Comune di **CASELETTE**

PIANO REGOLATORE COMUNALE VARIANTE GENERALE

REPORT DI CONTRODEDUZIONI ALLE OSSERVAZIONI (R.C.O.)

PROGETTO DEFINITIVO

Stralcio del catasto (sopra) e della Proposta Tecnica di Progetto Preliminare (sotto)

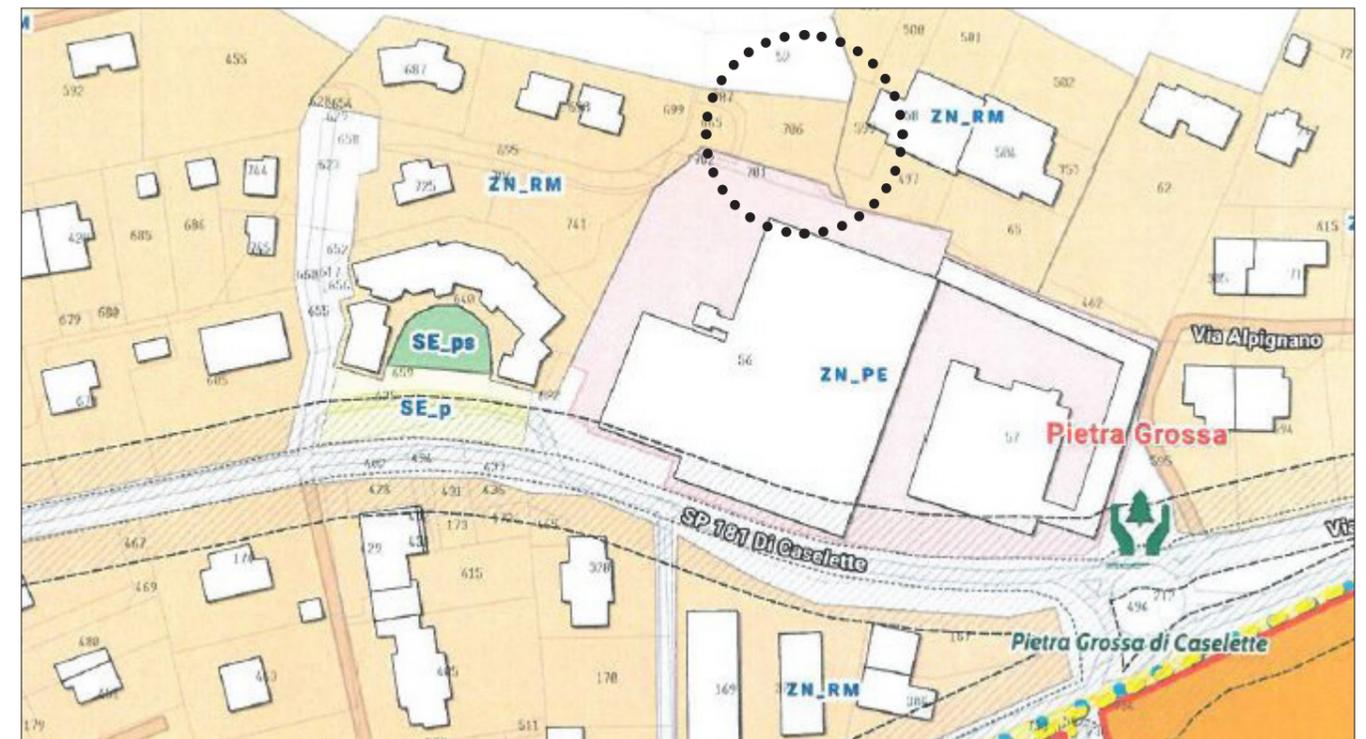
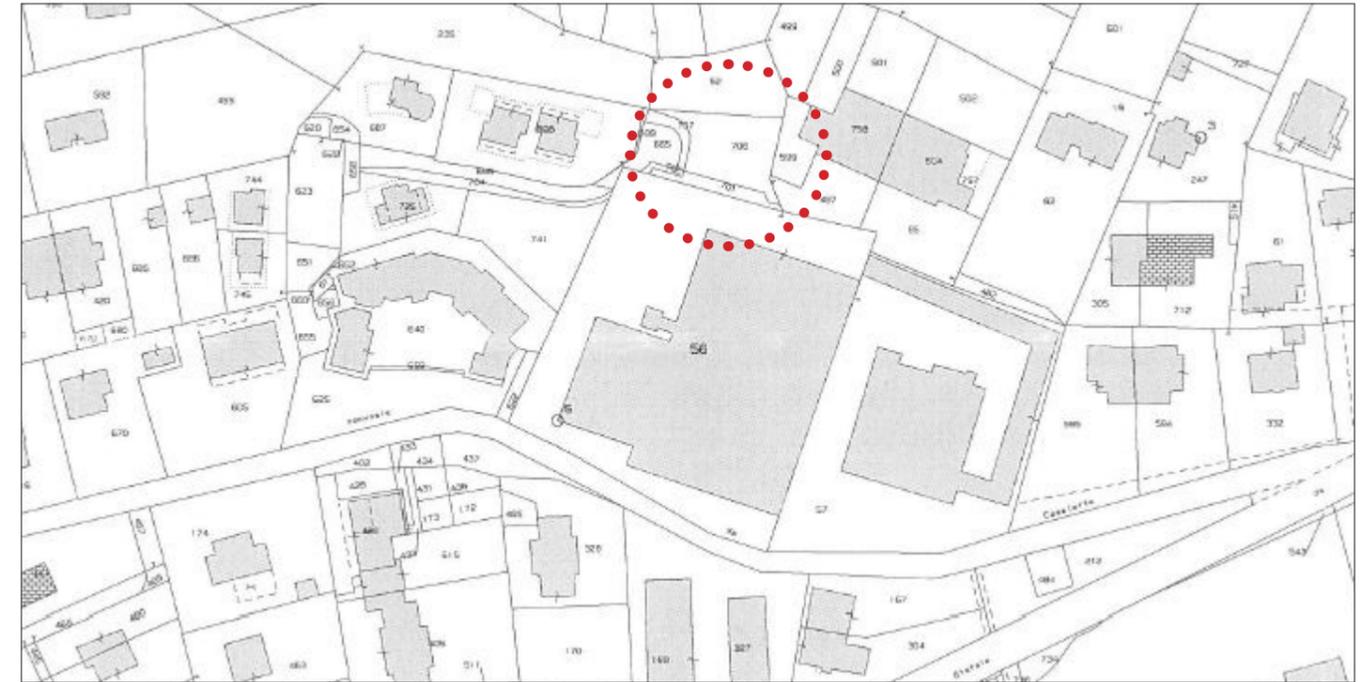
Richiesta di inserimento dei terreni in area a destinazione produttiva per permettere l'ampliamento dello stabilimento che si svilupperebbe come piano seminterrato, prevedendo nella porzione fuori terra soprastante un'area a parcheggio e verde al servizio dell'attività, decongestionando parte del parcheggio esterno allo stabilimento, lasciandolo di uso pubblico

La richiesta **può essere accolta** in quanto la modifica è coerente con lo sviluppo dell'area e il progetto di ampliamento non risulta essere impattante. La modifica alla Proposta Tecnica di Progetto Preliminare sarà vincolata con sola possibilità di sviluppo nel piano seminterrato

Stralzo dello strumento vigente (sopra) e della Proposta Tecnica di Progetto Preliminare (sotto)

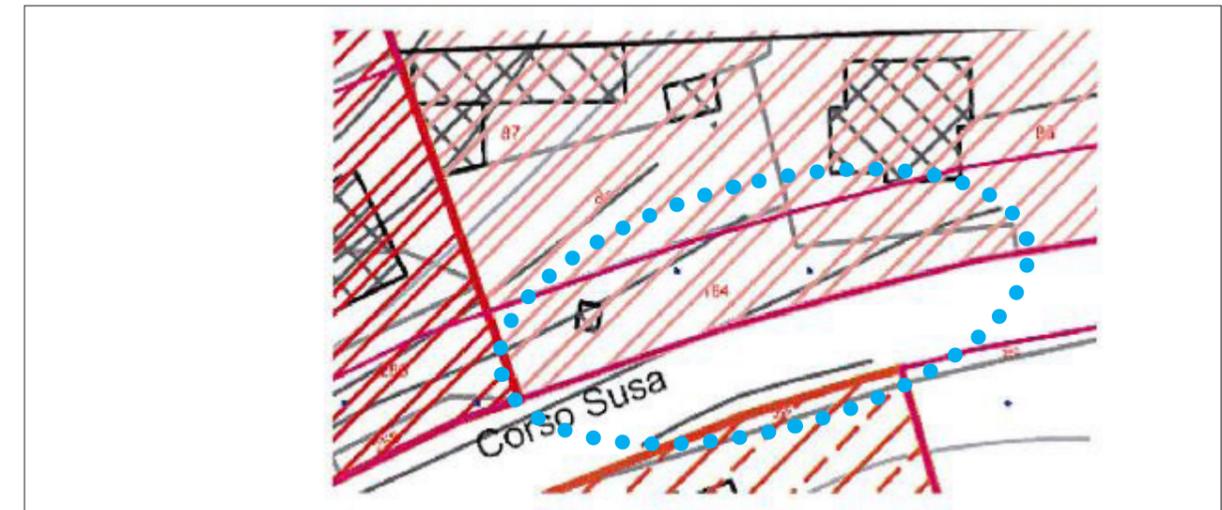
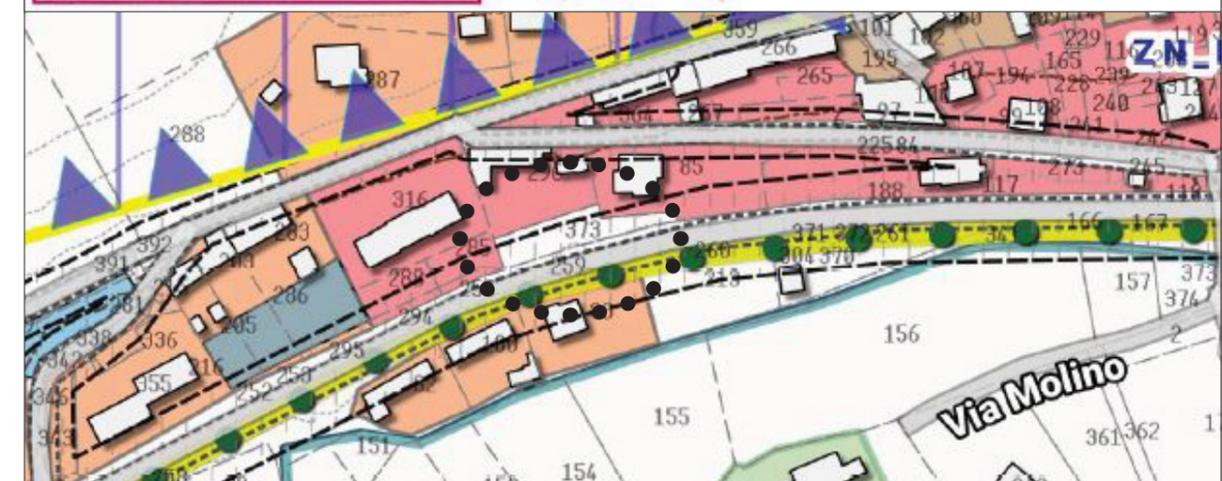
Le caratteristiche intrinseche dell'area in mappale 373 non consentono di ritenere che la stessa possa essere coltivata e destinata ad usi agricoli dato che risulta impermeabile per oltre il 50% della sua superficie e che è stata in passato oggetto di bonifica per effetto della sua precedente destinazione ad impianto di distribuzione carburanti. Si richiede la collocazione in ambito ZN_RA di Zona Normativa Residenziale ad Alta densità

La richiesta **può essere accolta** in quanto si ritengono valide e pertinenti le osservazioni pervenute; il lotto inoltre completa coerentemente l'area interclusa tra l'edificato esistente e l'arteria viaria di Corso Susa. Nell'attuazione dello strumento urbanistico si dovranno applicare i criteri ed i limiti specifici della zona normativa ZN_RA contenuti all'interno delle NUA nell'apposita sezione

Stralcio del catasto (sopra) e della Proposta Tecnica di Progetto Preliminare (sotto)

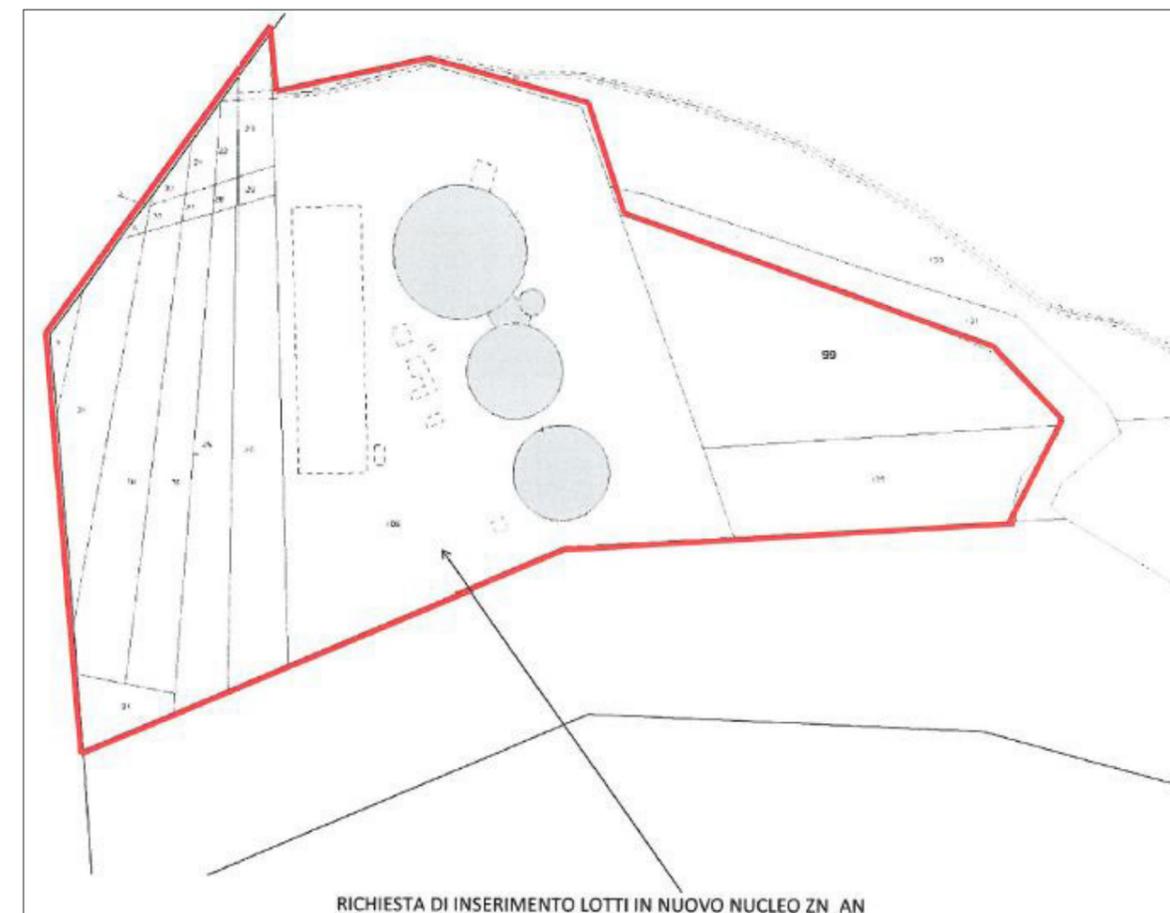
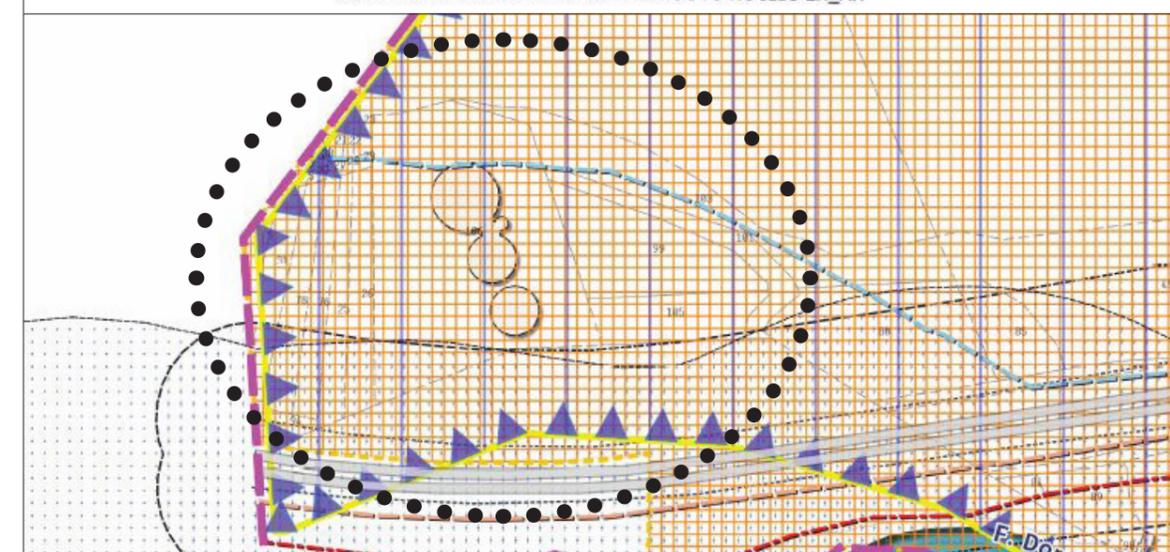
Si richiede di inserire una nuova area ZN_AN (nucleo agricolo) che comprenda il nuovo impianto di produzione del biogas e i terreni annessi subito confinanti a diretto servizio dell'impianto

La richiesta **non può essere accolta** in quanto l'attività non si configura come nucleo agricolo (ZN_AN) ma ricade all'interno delle attività che possono essere svolte in ambito di zona agricola (ZN_A)

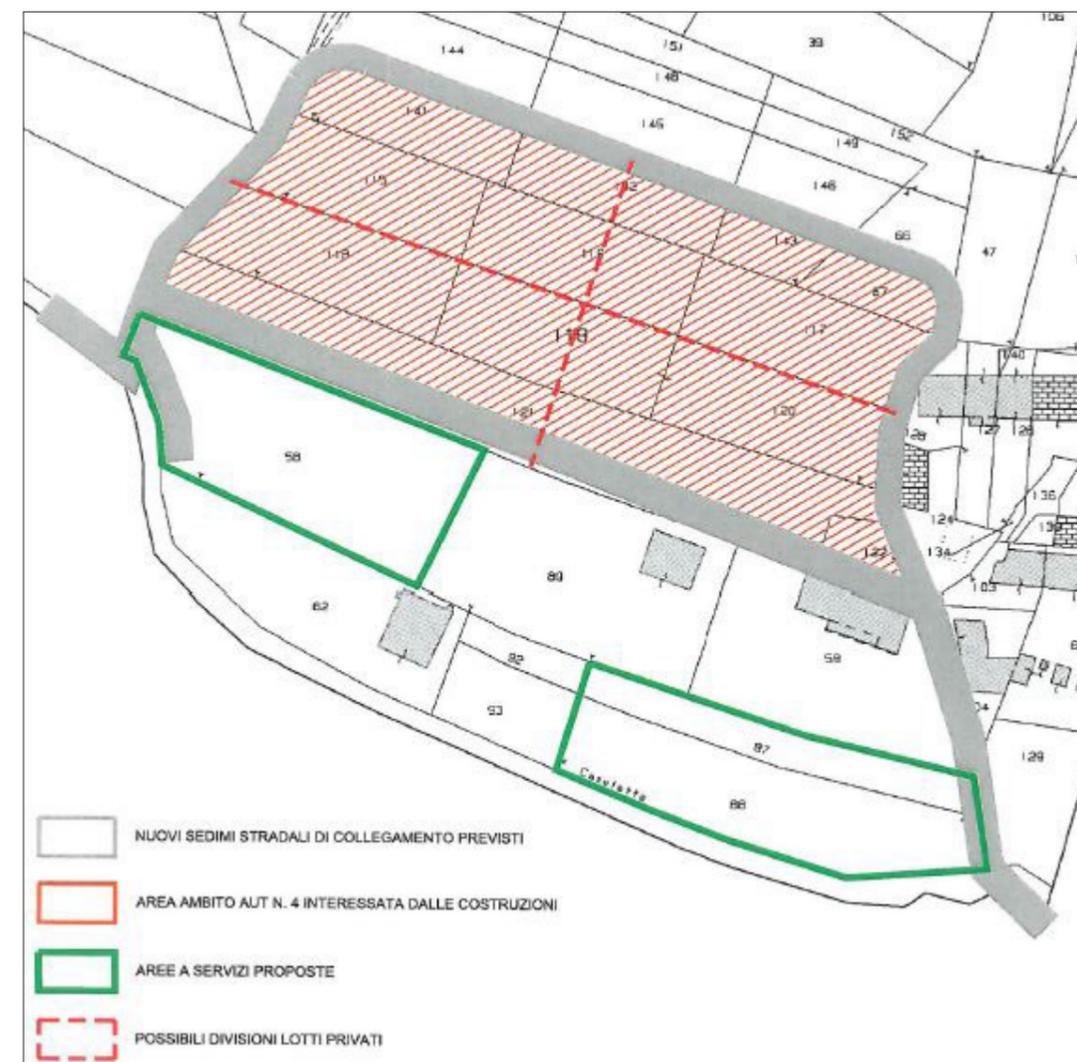
4015.4: si richiede di modificare la distribuzione dei servizi escludendo le particelle n.92 e 93 e introducendo in compensazione l'intero mappale n.58;
4015.5: si richiede di modificare la viabilità di servizio alla frazione conseguente alla modifica dei lotti edificabili contenuta nell'osservazione con n. di protocollo 4015 e richiesta n.3

4015.4: la richiesta **può essere accolta** in seguito alla modificazione dei lotti edificabili avvenuta con osservazione protocollata num. 4015.1
4015.5: la richiesta **non può essere accolta** dato il che il parere negativo all'osservazione n.4015.3 non fa emergere la necessità di modifica della viabilità di servizio della frazione

Scheda progettuale d'ambito AUT5 della Proposta Tecnica di Progetto Preliminare (sx) e contenuto osservazione (dx)

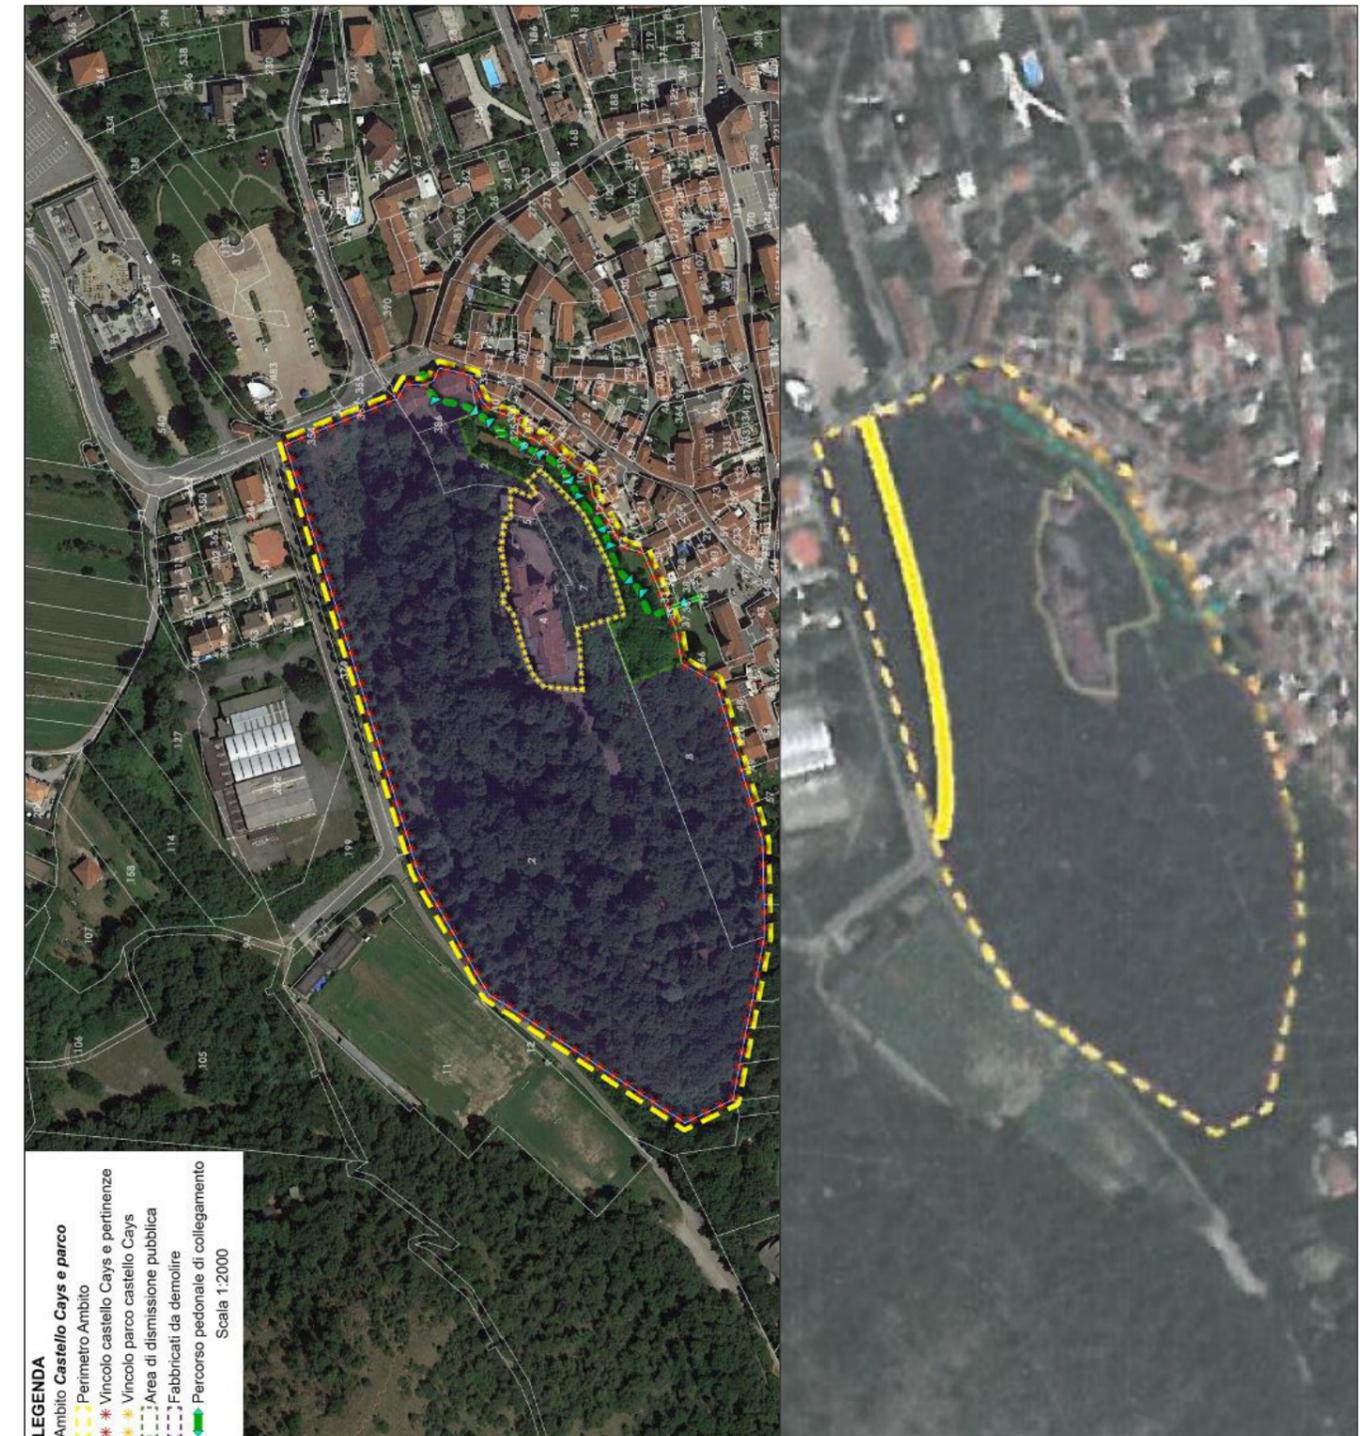
Si richiede la dismissione della parte confinante con viale sant'Abaco anzichè l'area adiacente a via Roma. Questa scelta permetterebbe di creare un'area verde pubblica adibita a parco centrale e di maggior utilizzo vista la posizione di pregio. Qualora il muro fosse protetto da vincoli l'utilizzo sarebbe ugualmente possibile; l'area contenuta in proposta presenta un dislivello troppo elevato.

La proposta pervenuta non è comunque percorribile data la natura molto scoscesa del terreno e dato il fatto che per l'eventuale fruizione dell'area sarebbe necessario l'abbattimento del muro attualmente all'interno del vincolo storico/archeologico insistente sull'intero castello Cays

Ortofoto (sopra) e stralcio della Proposta Tecnica di Progetto Preliminare (sotto)

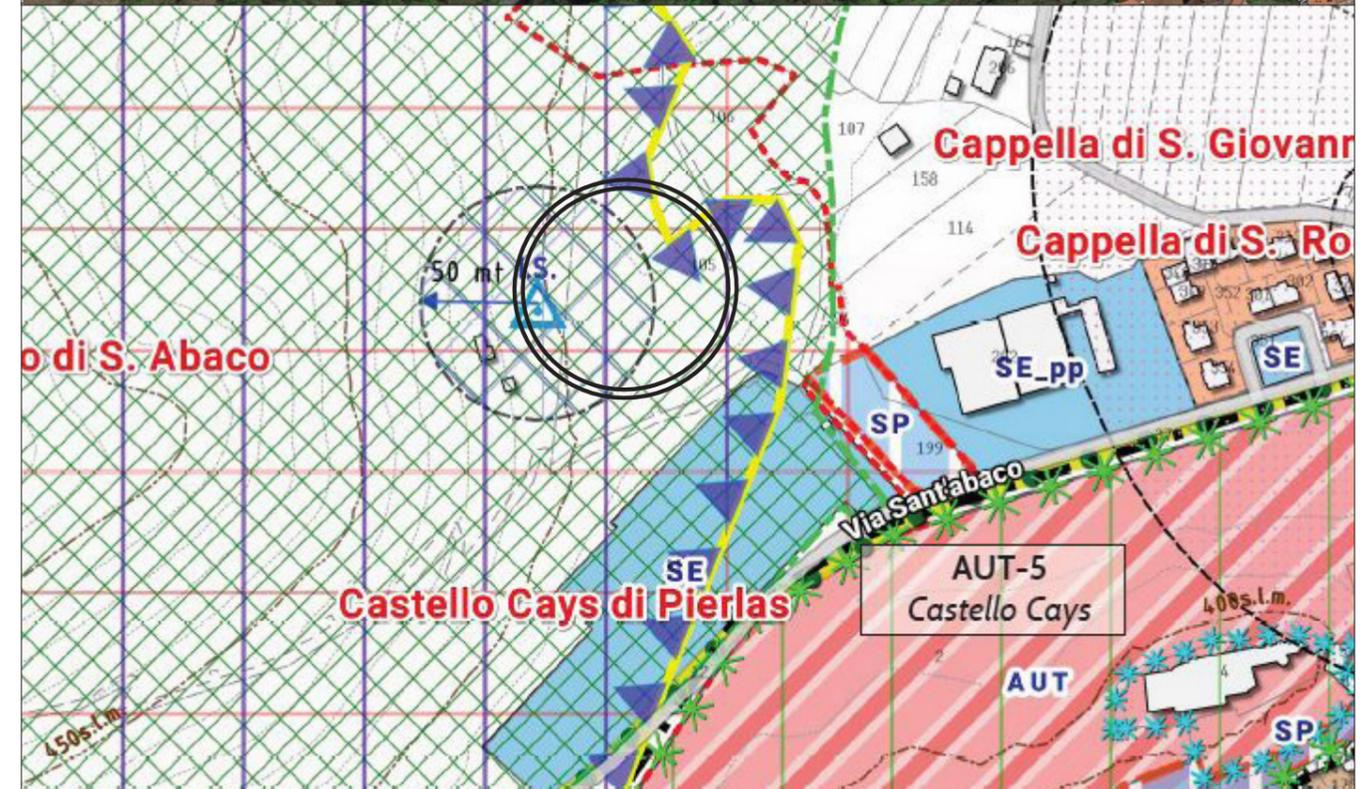
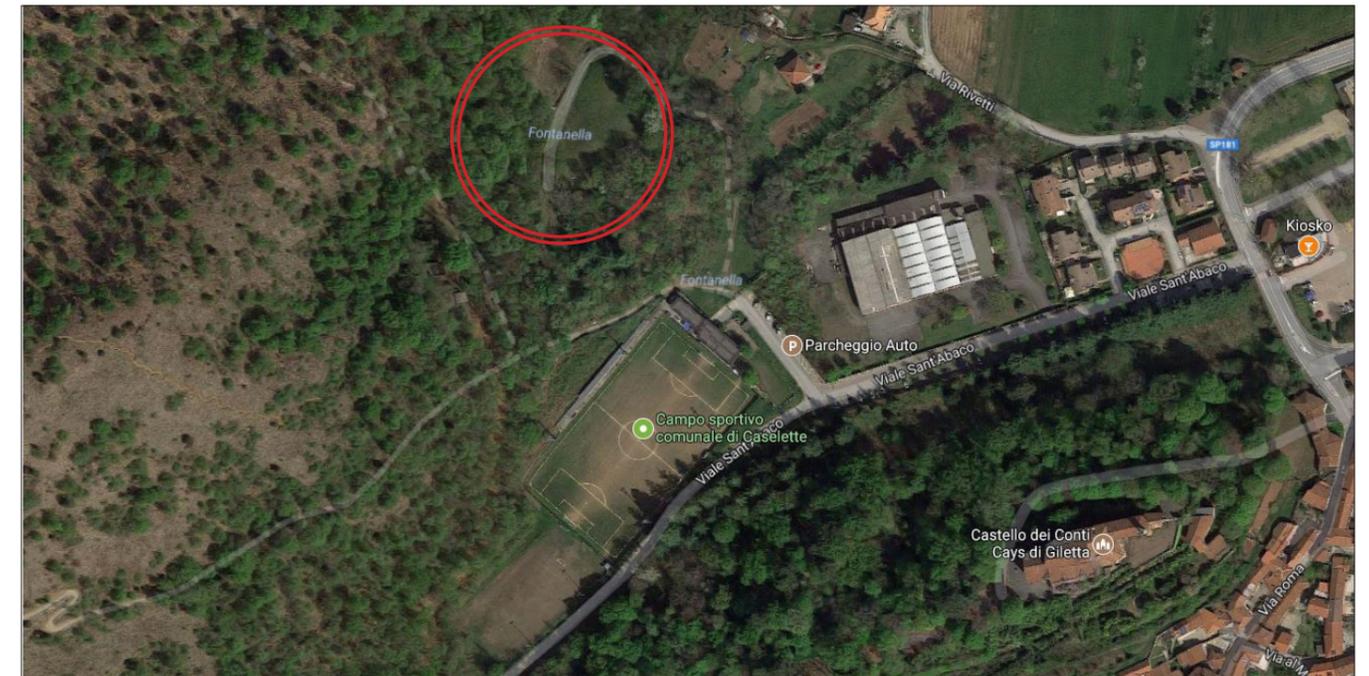
Dalle tavole risulta che l'area identificata come Pian Gianfrè non è stata cartografata sulle tavole come area a servizi (sia quella in scala al 5000 PG5 che nella tavola particolareggiata al 2000 PG2); conseguentemente si ipotizza che tale area non risulti nel conteggio definitivo delle aree a servizi a pag. 102 della Relazione Illustrativa. Trattasi di un'area attrezzata per picnic

La richiesta **può essere accolta** dato che l'istanza è coerente e pertinente con il contenuto della tavola di dettaglio in scala 1.2000, nonché migliorativa nella specificazione dei servizi esistenti all'interno del territorio comunale
